SUBDIRECCION DE REGULACION Y CONTROL AMBIENTAL
AUTO DE TRAMITE PERMISO DE VERTIMIENTO
SRCA-ATV-1113-05-12-2022

INFORMACIÓN GENERAL DEL VERTIMIENTO	
Nombre del predio o proyecto	LA FLORESTA-VEREDA LUNA PARK.
Localización del predio o proyecto	Municipio de CIRCASIA, QUINDIO
Ubicación del vertimiento (coordenadas geográficas)	4° 36' 31.68" N ; 75° 38' 4.2" W
Código catastral	00020000008056500000000
Matricula Inmobiliaria	280-74987
Nombre del sistema receptor	Suelo
Fuente de abastecimiento de agua	Comité de Cafeteros del Quindío
Cuenca Hidrográfica a la que pertenece	Río La Vieja
Tipo de vertimiento (Doméstico / No Doméstico)	Doméstico
Tipo de actividad que genera el vertimiento (Doméstico / industrial – Comercial o de Servicios)	Comercial
Caudal de diseño STARD 1	0.0425 l/s
Caudal de diseño STARD 2	0.0779 l/s
Frecuencia de la descarga	30 días/mes
Tiempo de la descarga	18 horas/día
Tipo de flujo de la descarga	Intermitente
Disposición final propuesta (ambos sistemas)	Campo de Infiltración
Área de infiltración propuesta STARD 1	24.00 m ²

CONCEPTO TÉCNICO DE NEGACIÓN PARA TRÁMITE DE PERMISO DE VERTIMIENTO – CTPV - 908 - 2022

Imagen 1. Diagrama del sistema de tratamiento de aguas residuales domésticas

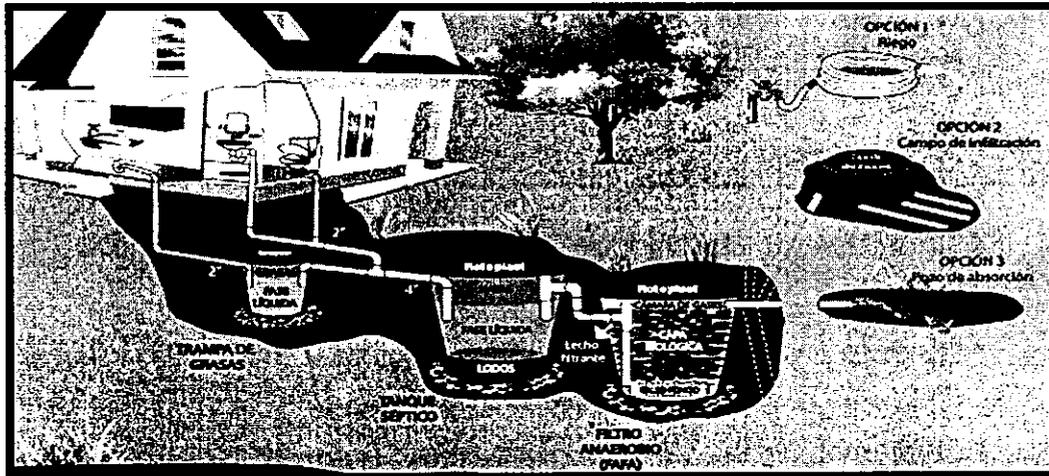
- El Campo de Infiltración del STARD 1 no cumple con el artículo 177 de la Resolución 0330 de 2017 puesto que se propone la construcción de dos (2) zanjas de 30.00 metros de largo y 0.40 metros de ancho. En la normatividad mencionada se establece que el ancho de las zanjas de infiltración deberá estar comprendido entre 0.45 y 0.75 metros.

- El Campo de Infiltración del STARD 2 no cumple con el artículo 177 de la Resolución 0330 de 2017 puesto que se propone la construcción de tres (3) zanjas de 35.00 metros de largo y 0.40 metros de ancho. En la normatividad mencionada, se establece que el largo máximo permitido para las zanjas de infiltración será de 30.00 metros y el ancho de estas deberá estar comprendido entre 0.45 y 0.75 metros.
